## **Additif 128: Règlement n° 129**

### **Révision 1 – Amendement 1**

### **Prescriptions uniformes relatives à l'homologation des dispositifs de retenue pour enfants utilisés à bord des véhicules automobiles**

Dispositif d'application de la force II

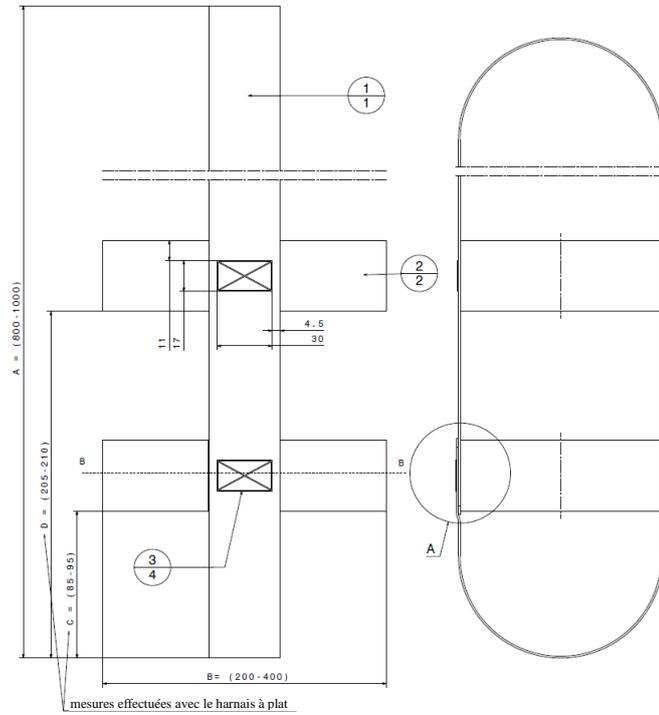
Annexe 21, lire :

Figure 1

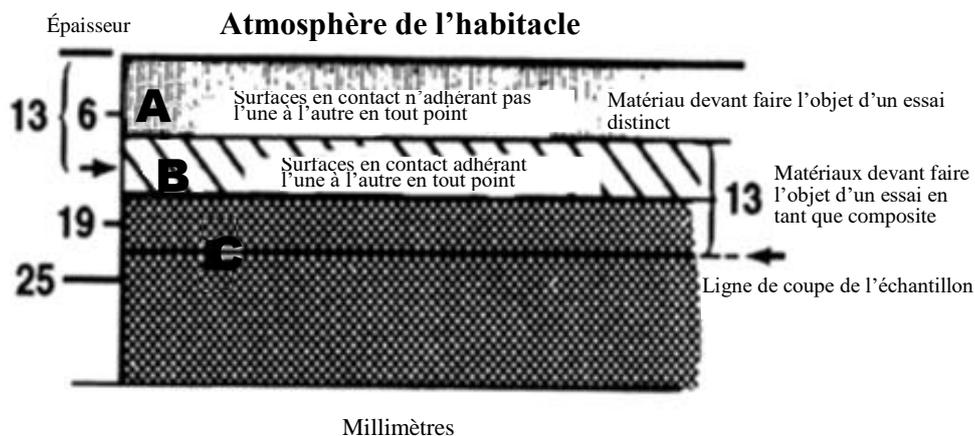
Ajouter une nouvelle annexe 23, libellée comme suit :

#### 2. Choix des matériaux (voir la figure 1 ci-dessous)

Le matériau A présente une interface non adhérente avec le matériau B et doit faire l’objet d’un essai distinct.

Une partie du matériau B est située à moins de 13 mm de l’atmosphère de l’habitacle, et les matériaux B et C adhèrent l’un à l’autre en tout point de contact. Par conséquent, B et C doivent faire l’objet d’un essai en tant que matériau composite.

La découpe est pratiquée dans le matériau C comme le montre la figure 1, de manière à obtenir un échantillon de 13 mm d’épaisseur.

Figure 2  
Toutes les dimensions sont en millimètres (mm)

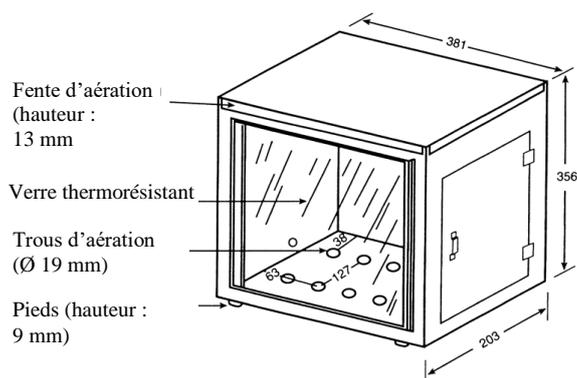
356 mm et qui est munie d'une fenêtre d'observation en verre à l'avant, d'une ouverture pouvant être fermée pour permettre l'introduction du porte-échantillon, et d'un trou destiné à recevoir le tuyau d'alimentation d'un bec à gaz. Pour la ventilation, la partie supérieure de la chambre comporte une fente d'aération de 13 mm en faisant tout le tour ; la base est munie de 10 trous de 19 mm de diamètre chacun et de pieds de 10 mm de haut, tous disposés comme indiqué sur la figure 2.
